**Osservazioni delle Associazioni ambientaliste**  
**alla documentazione presentata da Italferr**  
**con Avviso al pubblico del 17/2/2012**  
**in risposta alla richiesta di integrazioni della Commissione tecnica VIA-VAS**  
**relative al progetto preliminare cintura di Torino**  
**e connessioni della linea Torino-Lione 'Nuova Linea Torino-Lione tratta nazionale**

Roma, 17 aprile 2012

### **relative al progetto preliminare cintura di Torino**

### **e connessioni della linea Torino-Lione 'Nuova Linea Torino-Lione tratta nazionale**

*(Estratto dalla Carta Tecnica Regionale, Foglio 155100 a scala 1:1.0.000).*

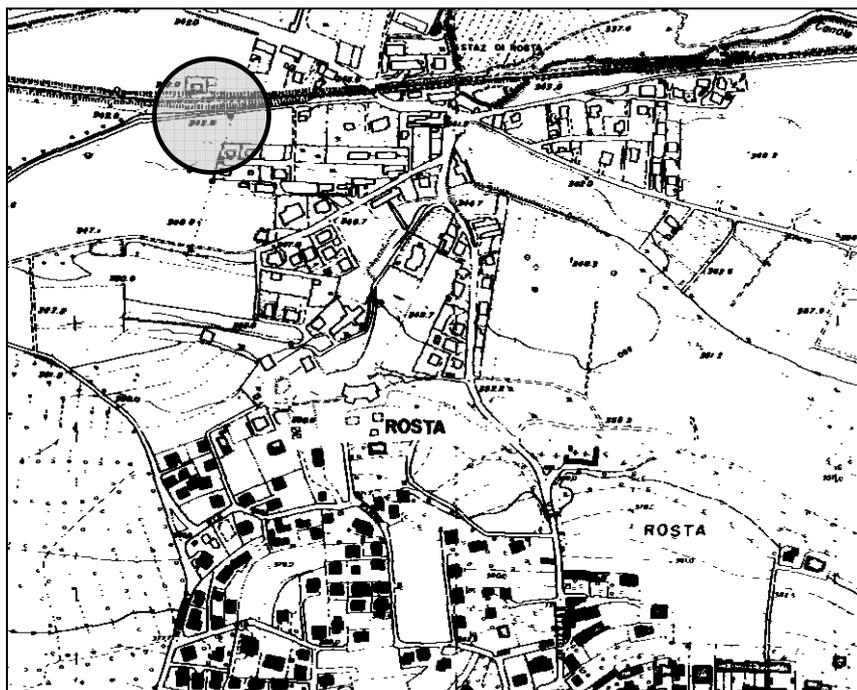
In relazione all'elaborato D040 00 R 07 WZ SA020X 001 A occorre segnalare che in Avigliana è probabile incontrare livelli argillosi anche di spessore metrico non sono contemplati nella stratigrafia; inoltre nel territorio comunale di Rosta la falda nella zona della stazione è sicuramente più superficiale come dimostrabile da un sondaggio realizzato in loco.

**Figura 3.1.3: sondaggi geognostici realizzati nel corso della campagna indagine di Progetto Preliminare (2010)**

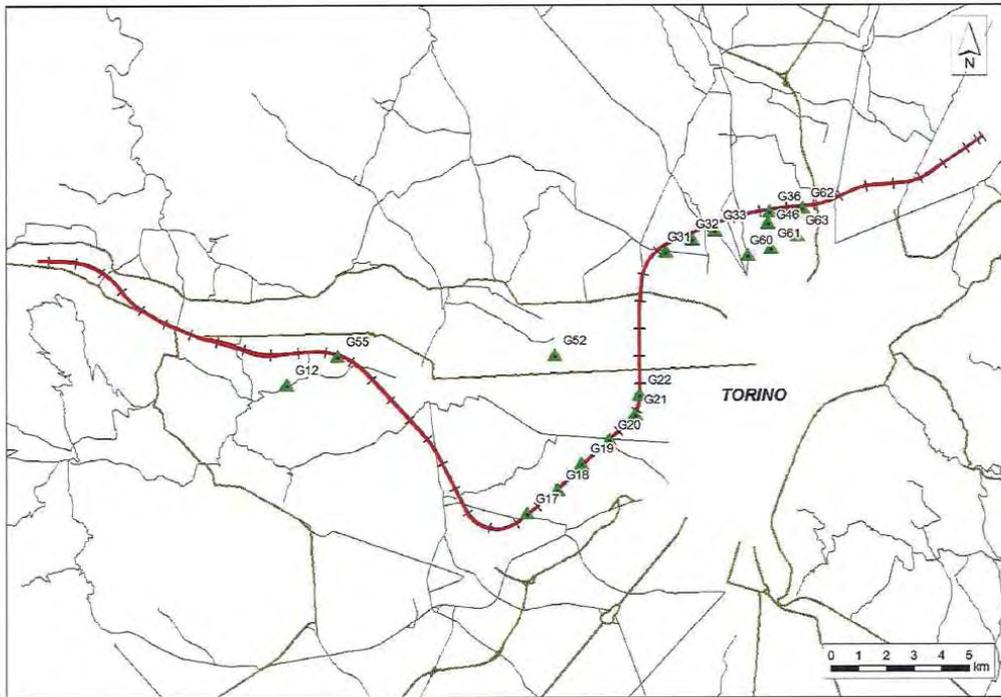
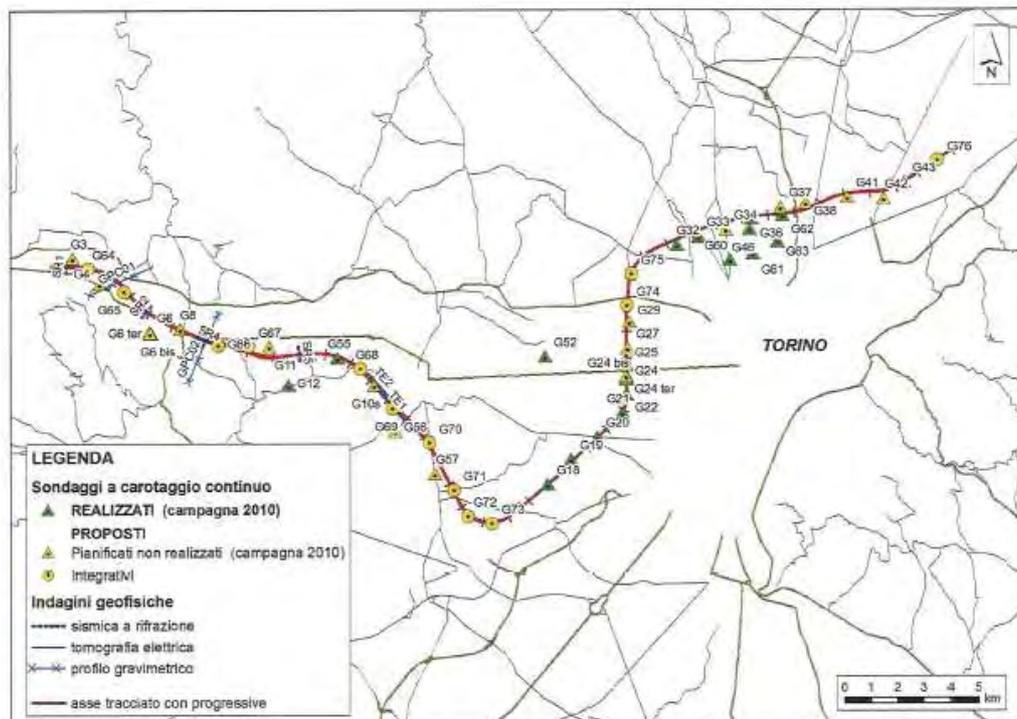
Nonostante i buoni propositi i sondaggi, soprattutto in Valle di Susa, mancano totalmente per causa di ordine pubblico. Tuttavia tali sondaggi sono indispensabile per redigere un progetto attendibile. In totale mancano 2/3 del totale dei sondaggi preventivati.
